Objet : Demande d'accès n° 2006 19314 – Lettre réponse

CERTIFICAT D'AUTORISATION
Loi sur la qualité de l'environnement
(L.R.Q., c. Q-2, article 22)

Objet : Aménagement de cours d'eau et intervention dans les bandes de protection riveraine, Parc industriel Carrefour 30-530 à Salaberry-de-Valleyfield

RAPPORT D'ANALYSE

E) Figures

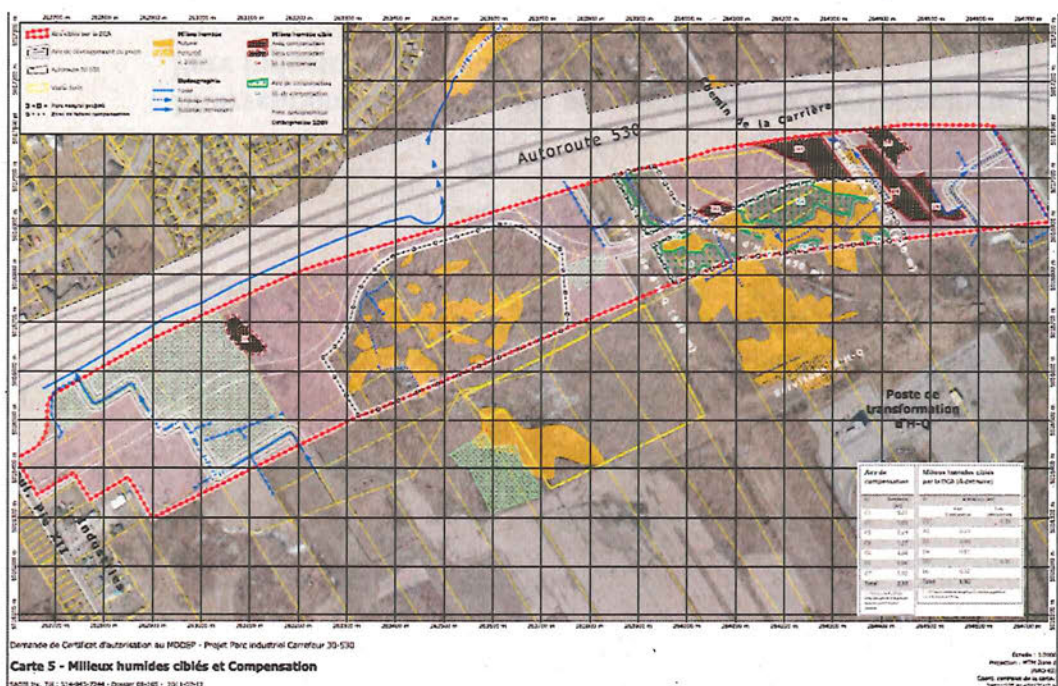
Plusieurs marécages sont présents dans le projet ; 10 marécages dits « dans le secteur de la forêt centenaire », dont certains font partie du littoral d'un cours d'eau, ont été évités par le projet. Ils ont une superficie totale de 2.53 ha et un effet de mosaïque lie certains d'entre eux. Ces marécages sont présentés sur la figure 1 du document « Étude complémentaire du certains milieux humides » daté du 14 juin 2011. Six autres marécages seront affectés en tout ou en partie par le projet alors qu'un marécage de 0.22 ha est totalement évité et inclus dans la zone de compensation. Le projet comporte donc 17 marécages.

Le projet évite d'intervenir dans un secteur de 12,26 ha comportant une forêt centenaire et 10 marécages dont certains forment le littoral d'un cours d'eau. Aucune intervention n'est prévue dans les bandes riveraines.

Les marécages en situation 3 affectés par le projet font l'objet d'une compensation. Cette dernière, d'une superficie de 1,96 ha, est située le long de marécages évités et connexe à un boisé de plus de 330 ha situé en zone agricole. La zone de compensation comporte aussi deux cours d'eau, leurs bandes riveraines, une portion d'une servitude d'Hydro-Québec et des marécages, le tout pour une superficie totale de compensation de 6,81 ha.
